**Protokol o změně díla****Změnový list číslo 14**

Předmět díla:	<b>Rekonstrukce lokality Kolonka Znojmo</b>		
Objekt:	SO 01 - Stavební část		
Objednatel:	Město Znojmo		
Zhotovitel:	Společnost Kolonka Znojmo - FIRESTA + HBH		
TDI:	Znojmoinvesta, s.r.o.		
Projektant:	ATELIER TIŠNOVKA s.r.o.		
Popis změny: Sanace pláňe pod skladbou komunikací z česaného beton, v ploše budoucího náměstí (centrální plochy) a sanace plochy na parkovišti F2			
Odůvodnění změny: Na základě výsledků statické zatěžovací zkoušky (SZZ), bylo vyhodnoceno, že plán nespĺňuje požadovanou únosnost 30 MPa viz. protokoly SZZ příloha č. 2. Na základě toho byl ze strany AD navrhnut postup sanace pláňe dle přiloženého TP. ZA účasti TDS a AD byly provedeny hutní pokusy a rozhodnuto o provedení sanace na místech dle PD v příloze tohoto ZL. TP a detail, taktéž změnil skladbu, způsob provádění a typy jednotlivých vrstev ploch s česaným betonem. Tyto změny budou realizovány samostatným změnovým listem. Zhotovitel upozorňuje, že dle jeho odborného názoru, by se sanace měla provést pod kompletními plochami z česaného betonu a vnitřního náměstí. <span style="background-color: black; color: black;">[REDACTED]</span>

**Protoko

autor: [redacted]  
 vypracoval: [redacted]  
 spolupracík: [redacted]  
 lokalita: Znojmo  
 zastavatel: město Znojmo, Chrástová 1112, 699 22, Znojmo  
 název: REKONSTRUKCE LOKALITY KOLOVNÍKA, ZÁKUMJO  
 PRŮKLOBENÍ SAMOČINNĚHO POULŤÁŘE  
 stupněk: VO / 2022  
 datum: 03 / 2022

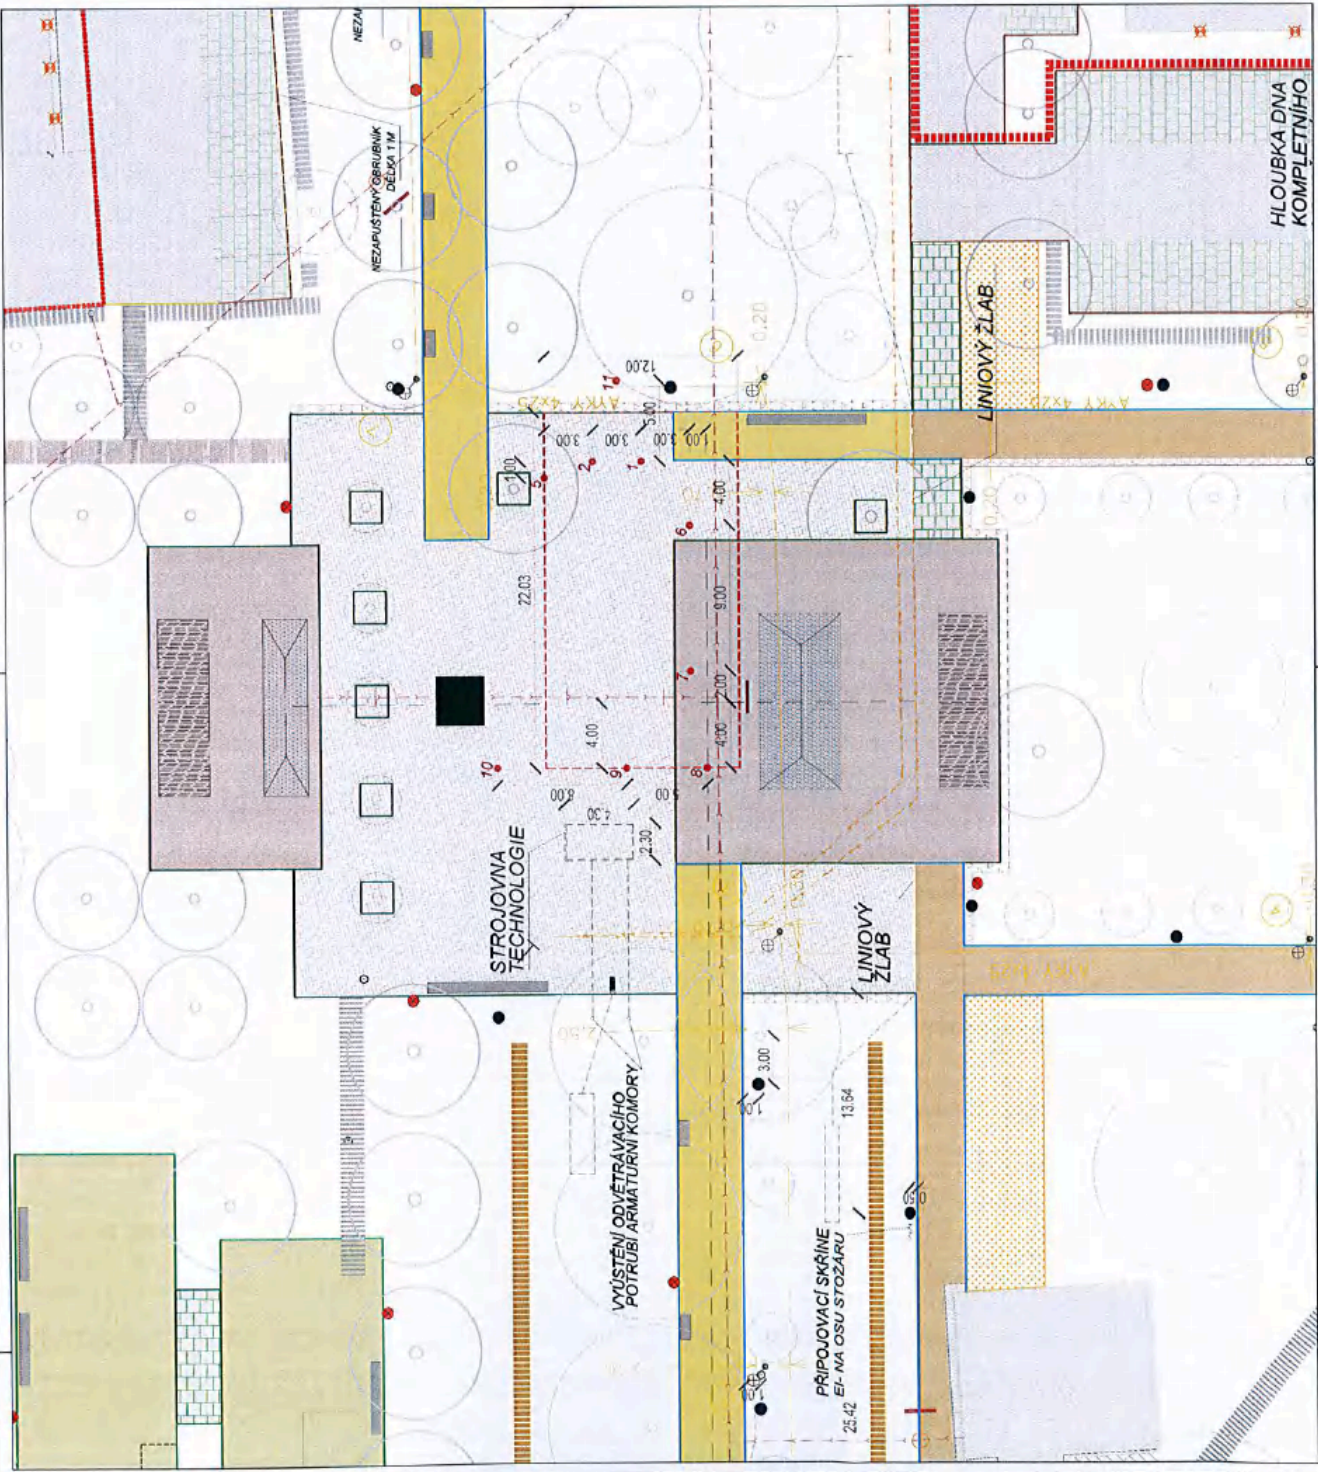
- MLATOVÁ CESTA K UMĚL. BRKLE
- MLATOVÝ POKRYV -18.39 m/c
- DLAŽBA ŽULOVÉ OSYDRY -10.03 m/c
- 1 x LUKOVÁ LAVICE -L4, ROZMĚRY 3326 x 660 x 652 mm
- 1 x ODPADKOVÝ KOS
- PŘESILNUTÉ POLOŽKY
- 1 x STOŽÁROVÉ SVĚTLKO
- 1 x PÍTKO

- MLATOVÁ CESTA OD ULICE JAGODLAVSKÁ
- USPOŘÁDĚNÉ POLOŽKY
- MLATOVÝ POKRYV -18.41 m/c
- PŘESNĚ POLOŽKY
- DLAŽBA ŽULOVÉ OSYDRY -18.41 m/c
- VSTUPY OD ZÁMĚRCH TRAVY LUZE PRAKZKA
- PŘESNĚ POLOŽKY
- DLAŽBA Z ŽULOVÉ OSYDRY SE ŽELEZNOU SPÁROU -17.41 m/c
- BETONOVÉ PRVKY V TRÁVĚ -21.17 m

- PŘESNĚ POLOŽKY
- POB PŘÍKAR U VSTUPU DO PARKU (4 M)
- NOVĚ OSPOKOVNÝ ROZSAH STAVBY
- LOGICIA MOBILNĚ
- DŘEVĚNÁ LUKOVÁ LAVICE
- KOTVAŘENÝ POBELANCE
- ODPADKOVÝ KOS
- UMĚLECKÝ PRVK
- STOLANOVÁ KOLA
- PÍTKO
- LAVICE
- PRŮKLOBENÍ SAMOČINNĚHO POULŤÁŘE

REKONSTRUKCE LOKALITY KOLONIKA, ZNOJMO  
 ODVOVNĚNÍ SVODU ŽUL

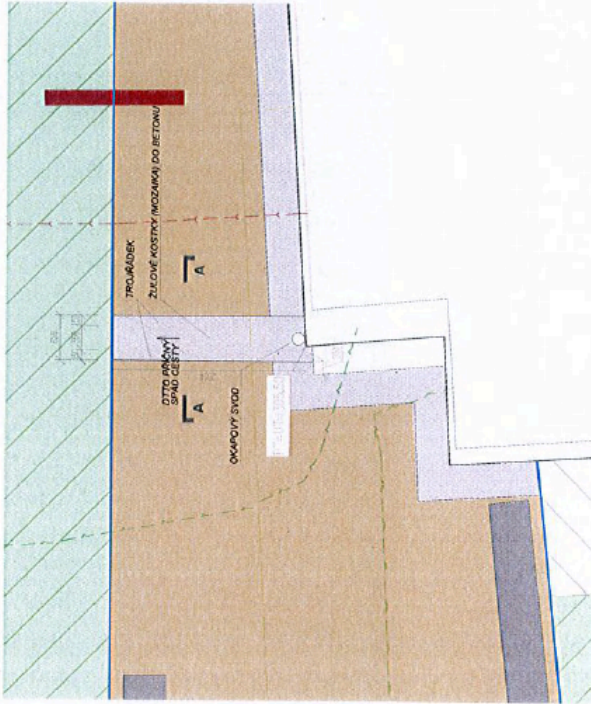
<b>Předmět díla:</b>	<b>Rekonstrukce lokality Kolonka Znojmo</b>		
<b>Objekt:</b>	SO 01 – Stavební část		
<b>Objednatel:</b>	Město Znojmo		
<b>Zhotovitel:</b>	Společnost Kolonka Znojmo – FIRESTA + HBH		
<b>TDI:</b>	Znojmoinvesta, s.r.o.		
<b>Projektant:</b>	ATELIER TIŠNOVKA s.r.o.		
<b>Popis změny:</b> Napojení dešťových svodů ZUŠ na kanalizaci			
<b>Odůvodnění změny:</b> Na základě zjištění, že dešťové svody na ZUŠ nejsou svedeny do kanalizace a hrozilo by poškození budoucích nově zbudovaných ploch, rozhodl investor o svedení těchto vod dle návrhu TDS, který zkreslil AD do zelené plochy.			
<b>údaje o změně</b>	<b>Změnu vyvolal:</b>	Zhotovitel: Společnost Kolonka Znojmo – FIRESTA + HBH	
	<b>Jedná se o změnu:</b> (zatrhnout)	zúžení předmětu díla, kterou se snižuje cena díla	
		úprava předmětu díla bez vlivu na cenu díla	
		práce realizované a hrazené nad rámec ceny díla	X
	<b>Jedná se o změnu ve smyslu zákona č. 134/2016 Sb.:</b> (zatrhnout)	§ 222 odst. 4

P.č.	Číslo položky	Název položky	MJ	Množství	Cena / MJ	Celkem
<b>Díl: 5</b>		<b>Komunikace</b>				<b>2 879,49</b>
1	591 05 *S1*	Minerální beton tzv. mlat - kompletní skladba	m2	-1,50000	737,01	-1 105,52
2	591 05 *S7ad*	Dlažba z žulové kostky - kompletní skladba okapový chodník	m2	1,50000	2 656,67	3 985,01

koordinace: SITUAČNÍ VÝKRES

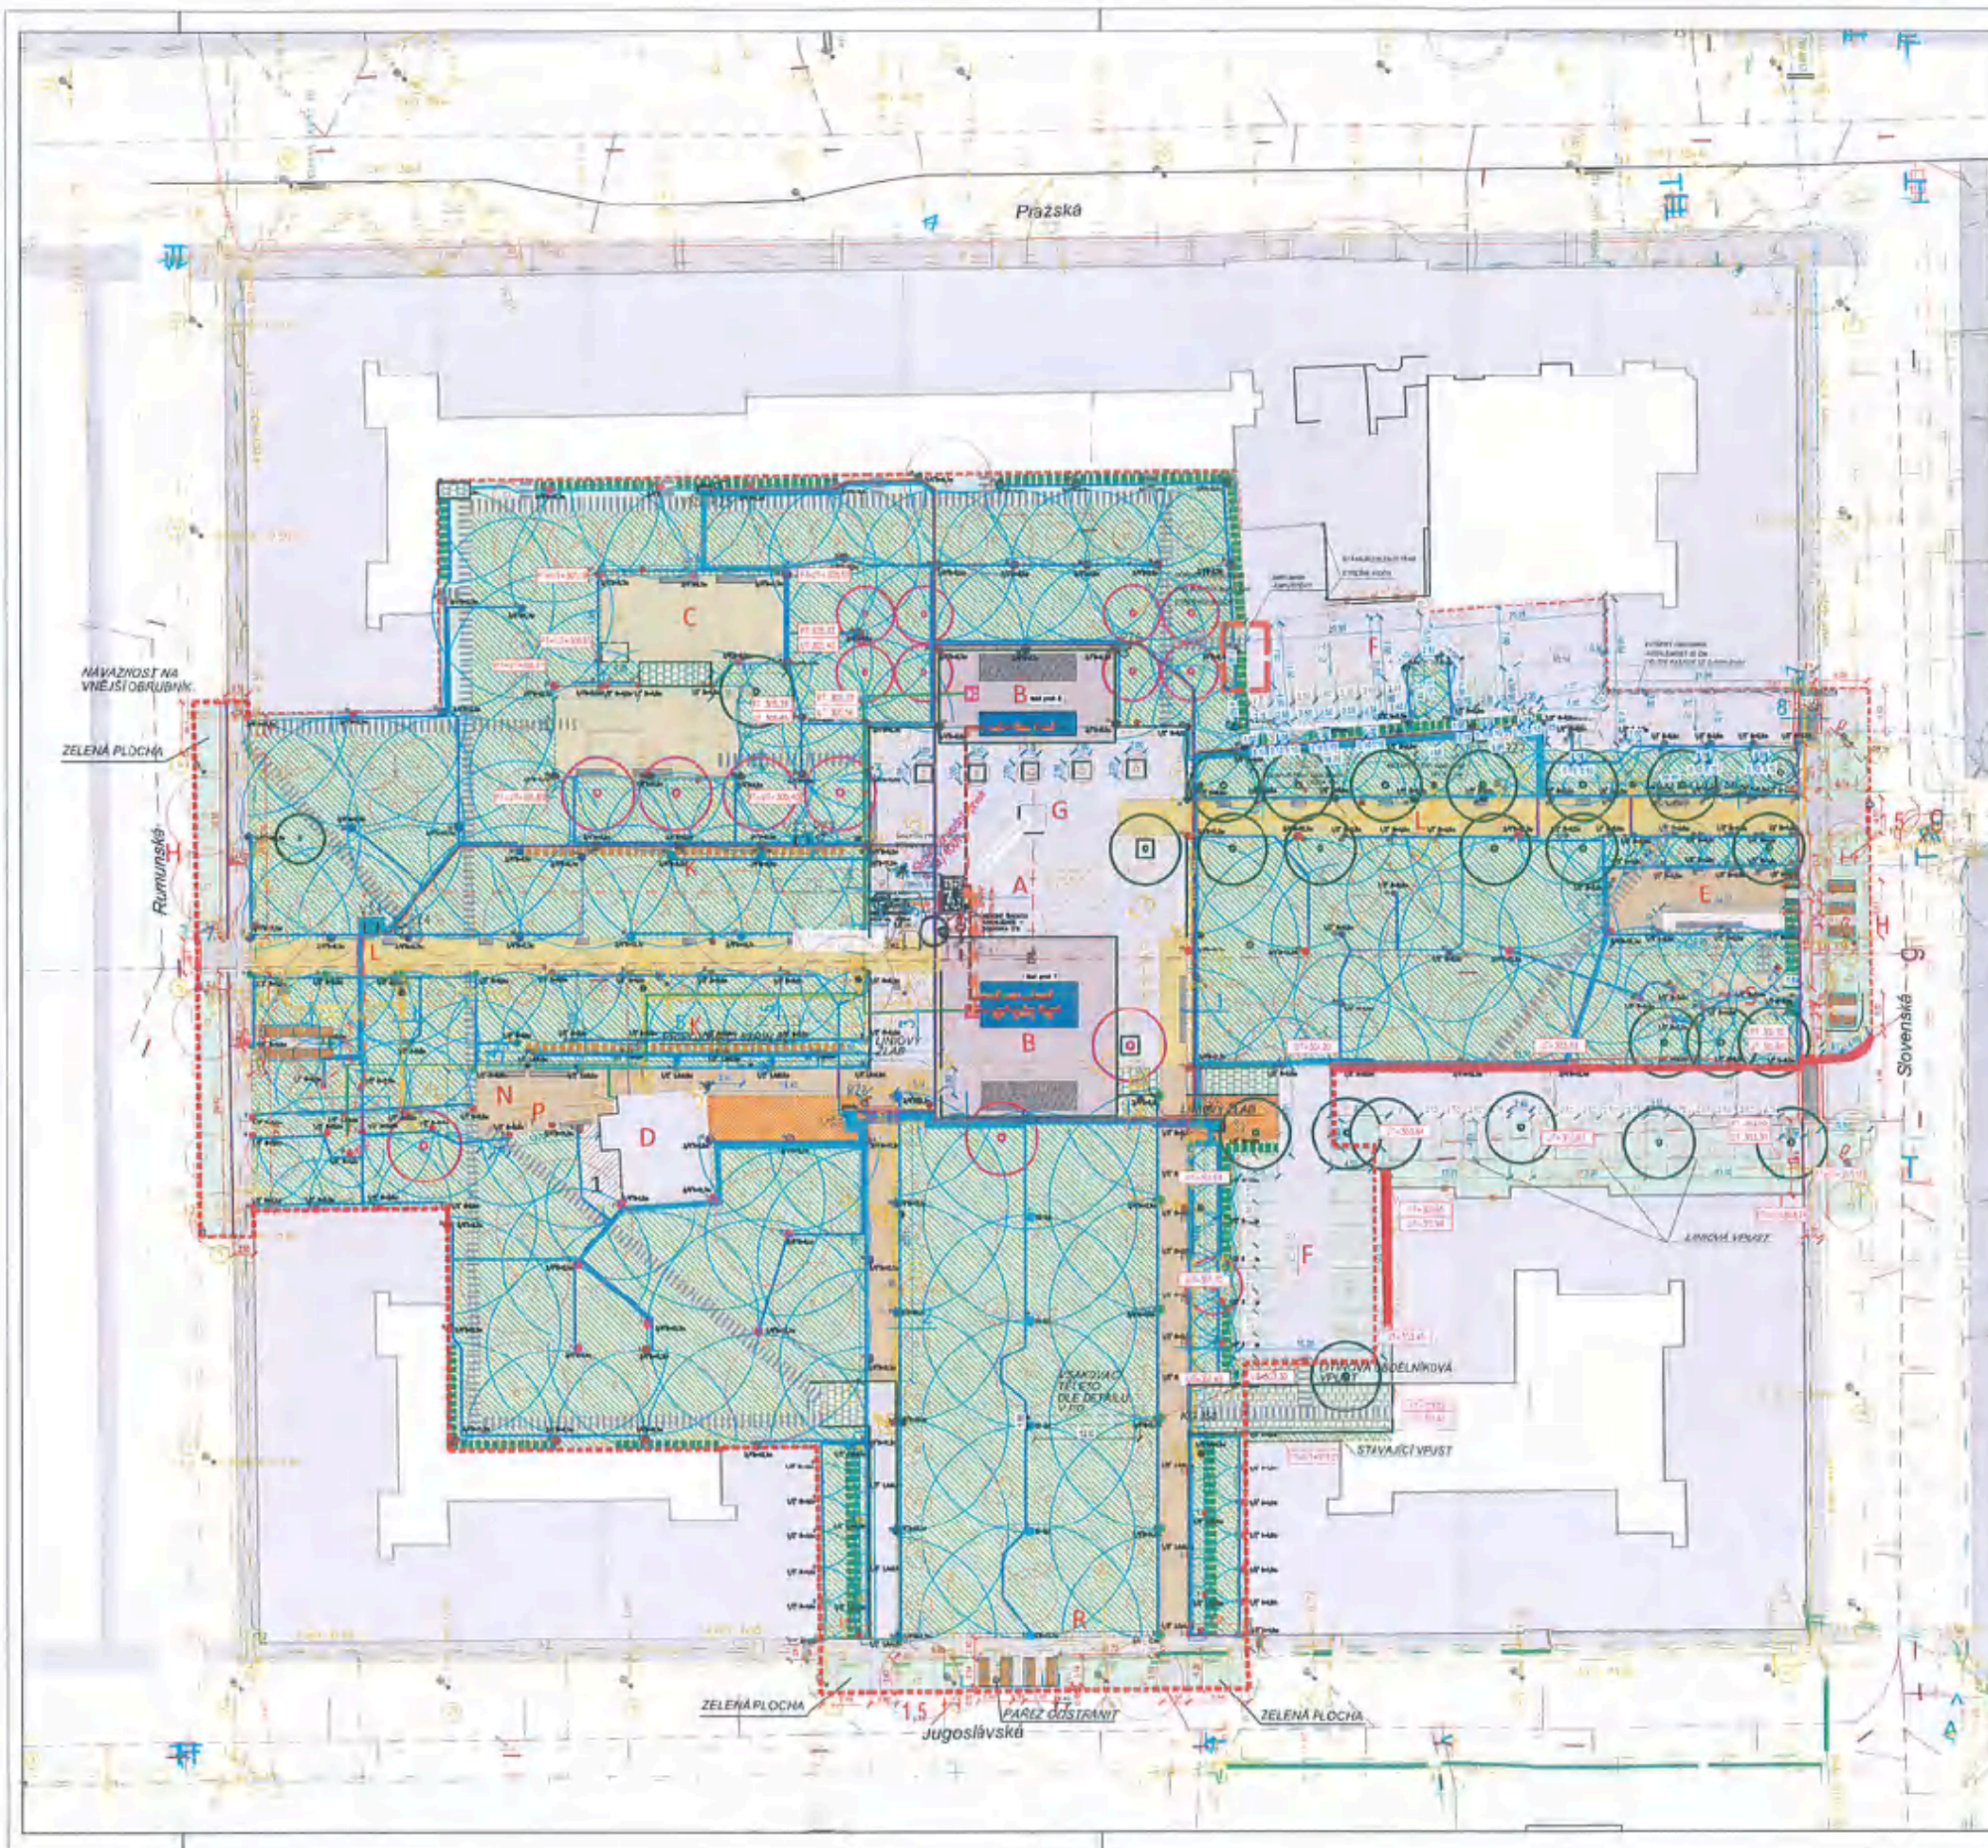
Předmět díla:	<b>Rekonstrukce lokality Kolonka Znojmo</b>		
Objekt:	SO 01 – Stavební část		
Objednatel:	Město Znojmo		
Zhotovitel:	Společnost Kolonka Znojmo – FIRESTA + HBH		
TDI:	Znojmoinvesta, s.r.o.		
Projektant:	ATELIER TIŠNOVKA s.r.o.		
Popis změny: Odpočet zmenšení rozsahu stavebních prací dle nové PD ze dne 29.4.2022			
Odůvodnění změny: Na základě rozhodnutí investora došlo ke změně rozsahu prováděných prací, z důvodu kolize s výstavbou developerského projektu, který by zasahoval do nově vybudovaných komunikací a mohl je poničit. Z tohoto důvodu AD vypracoval zmenšení rozsahu prací na těchto dotčených plochách.			
údaje o změně	Změnu vyvolal:	Zhotovitel: Společnost Kolonka Znojmo – FIRESTA + HBH	
	Jedná se o změnu: (zatrhnout)	zúžení předmětu díla, kterou se snižuje cena díla	
		úprava předmětu díla bez vlivu na cenu díla	
		práce realizované a hrazené nad rámec ceny díla	X
	Jedná se o změnu ve smyslu zákona č. 134/2016 Sb.: (zatrhnout)	§ 222 odst. 4

**Stavba:** 22030202 Rekonstrukce lokality Kolonka Znojmo - ZL  
**Objekt:** ZL - 26 ZL 26 - Odpočet nerealizovaných ploch dle požadavku investora ze dne 26.4.2022  
**Rozpočet:** 1 ZL 26 - Odpočet nerealizovaných ploch dle požadavku investora ze dne 26.4.2022

SITUACE - AKTUALIZACE

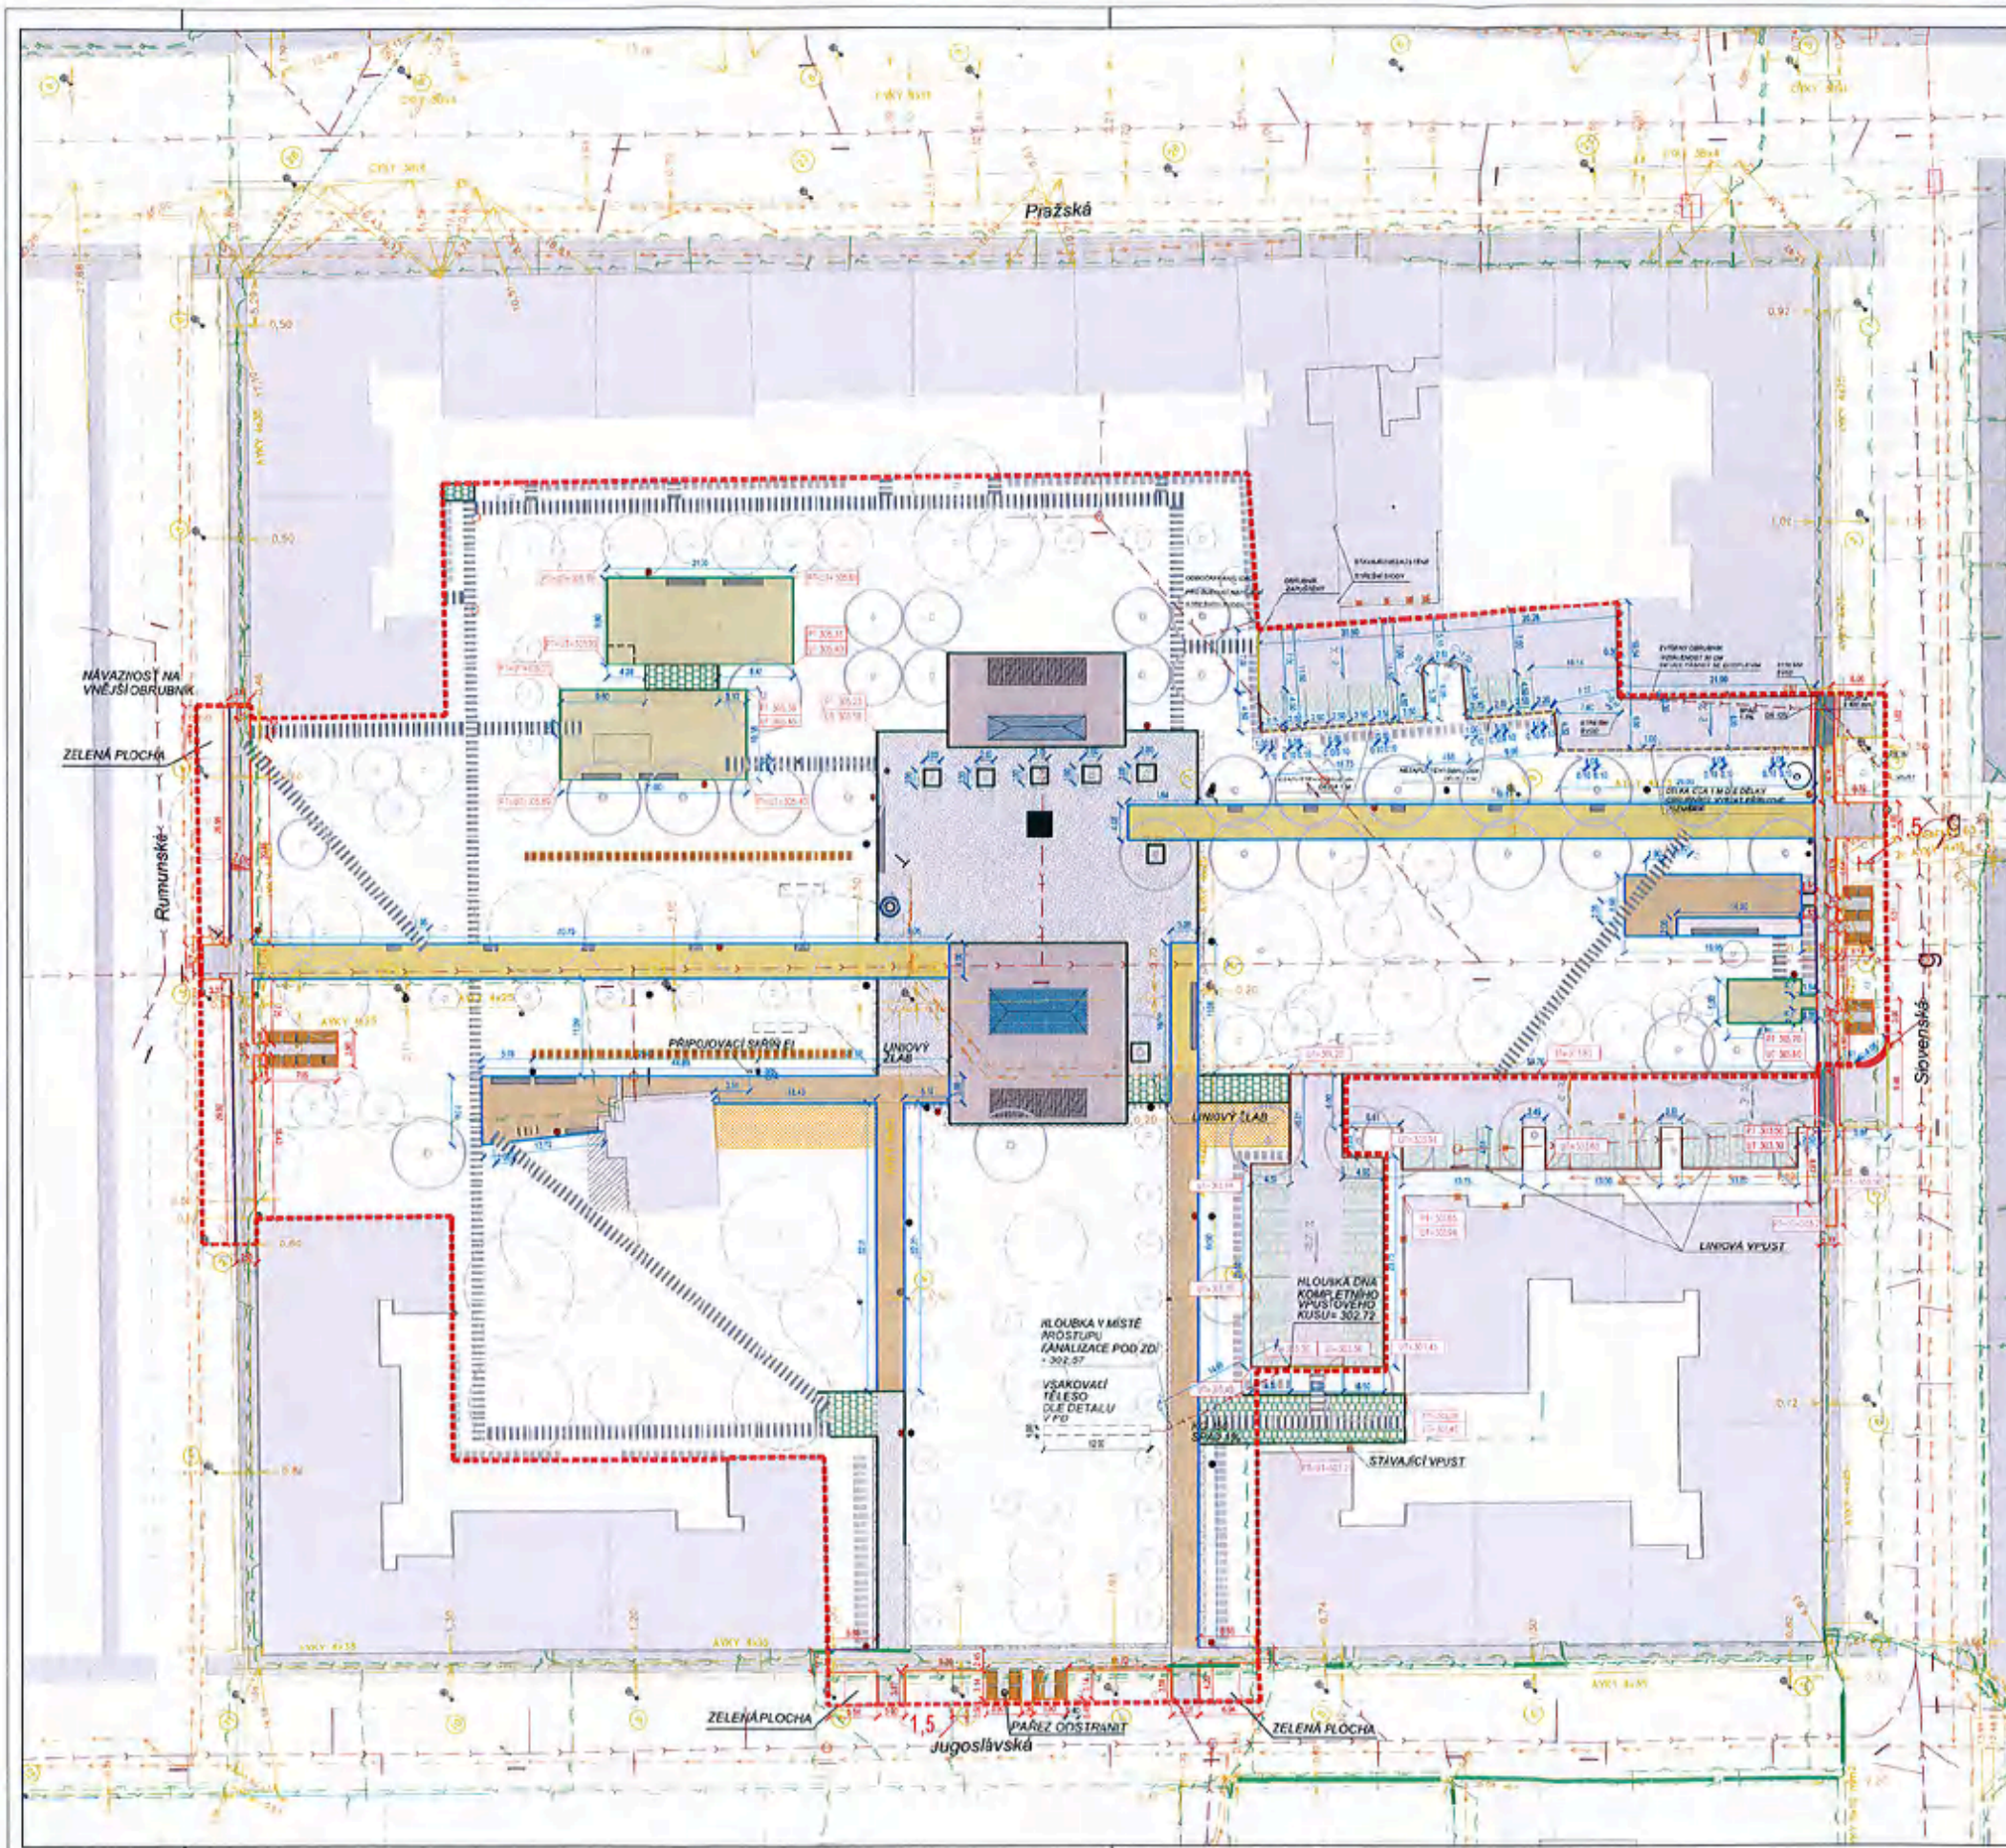
Předmět díla:	<b>Rekonstrukce lokality Kolonka Znojmo</b>			
Objekt:	SO 01 – Stavební část			
Objednatel:	Město Znojmo			
Zhotovitel:	Společnost Kolonka Znojmo – FIRESTA + HBHÚ			
TDI:	Znojmoinvesta, s.r.o.			
Projektant:	ATELIER TIŠNOVKA s.r.o.			
Popis změny: Úprava vstupu do předzahrádky BD Pražská				
Odůvodnění změny: Z důvodu dodatečného řešení vstupů do BD na ulice Pražská, bylo AD dořešen způsob realizace těchto vstupů viz. příloha č. 2 PD změny				
údaje o změně	Změnu vyvolal:	Zhotovitel: Společnost Kolonka Znojmo – FIRESTA + HBH		
	Jedná se o změnu: (zatrhnout)	zúžení předmětu díla, kterou se snižuje cena díla		
		úprava předmětu díla bez vlivu na cenu díla		
		práce realizované a hrazené nad rámec ceny díla	X	
	Jedná se o změnu ve smyslu zákona č. 134/2016 Sb.: (zatrhnout)	§ 222 odst. 4		
		§ 222 odst. 5	X	
		§ 222 odst. 6		
		§ 222 odst. 7		
	Způsob projekčního řešení změny: (zaškrtnout)	zápis do SD (deníku změn)	X

- MLATOVÝ POVRCH - 48,59 m<sup>2</sup>
- DLAŽBA ŽULOVÉ ODSEKY - 10,53 m<sup>2</sup>
- 1 x LINOVÁ LAMCE - 14; ROZMĚRY: 3325 x 600 x 502 mm
- 1 x ODPADKOVÝ KOŠ

- MLATOVÝ POVRCH - 17,41 m<sup>2</sup>

- DLAŽBA ŽULOVÉ ODSEKY - 17,41 m<sup>2</sup>
- NOVĚ DOHODNUTÝ ROZSAH STAVBY
